**Société AUVERGNE AERONAUTIQUE**

**Commune d' AULNAT**

***Proposition de prescriptions techniques***

Rapport de l'inspecteur des installations classées au Conseil Départemental de l'Environnement  
et des Risques Sanitaires et Technologiques

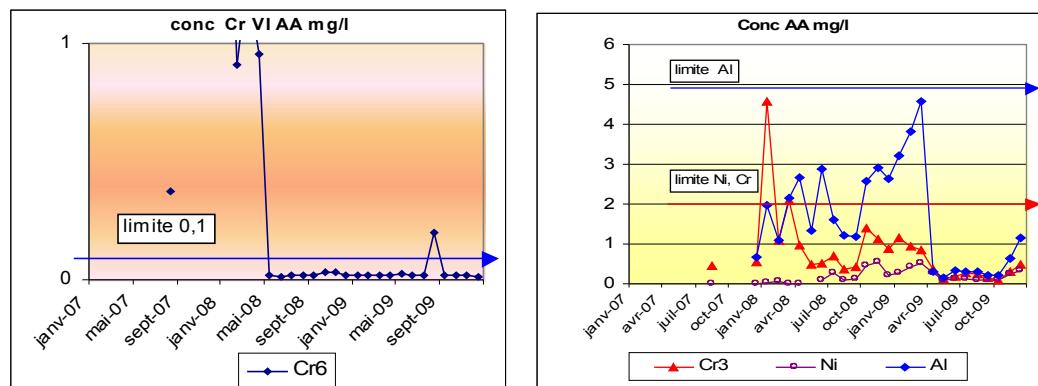
Les résultats des analyses réalisées en 2008 et en 2009 sont présentées en colonnes ① et ② du tableau et dans les graphiques ci-dessous ; l'installation en 2008 de résines échangeuses d'ions se traduit par une diminution importante de la teneur des rejets en CrIII et CrVI.

Pour l'ensemble des paramètres, les teneurs sont devenues inférieures aux valeurs limites imposées par l'arrêté ministériel du 30 juin 2006 relatif aux installations de traitements de surfaces soumises à autorisation.

Lors de la visite réalisée sur place le 23 février 2010, l'exploitant a indiqué que la modification de l'atelier de traitement de surface (transfert, extension, modernisation) devrait en principe être terminée fin 2010.

L'installation d'une station d'épuration interne qui permettra un traitement complet des eaux de traitement de surface se fera dans les mêmes délais ; elle permettra de supprimer le rejet des effluents de cette activité qui seront recyclés dans les traitements ;

#### Rejet des eaux pluviales

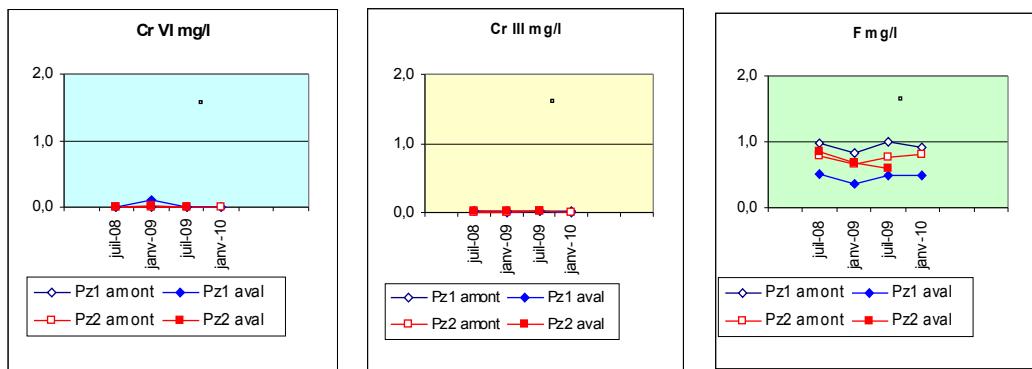
Par courrier non daté reçu en préfecture le 21 juillet 2009, le pétitionnaire indique qu'il s'est engagé à réaliser un bassin de rétention des eaux d'extinction d'incendie et que les remarques formulées par la DDEA concernant les eaux pluviales ont été prises en compte.

Le volume calculé pour ce bassin donné par le Conseil Municipal de Clermont-Ferrand dans son avis du 26 février 2009 est de 472 m<sup>3</sup>.
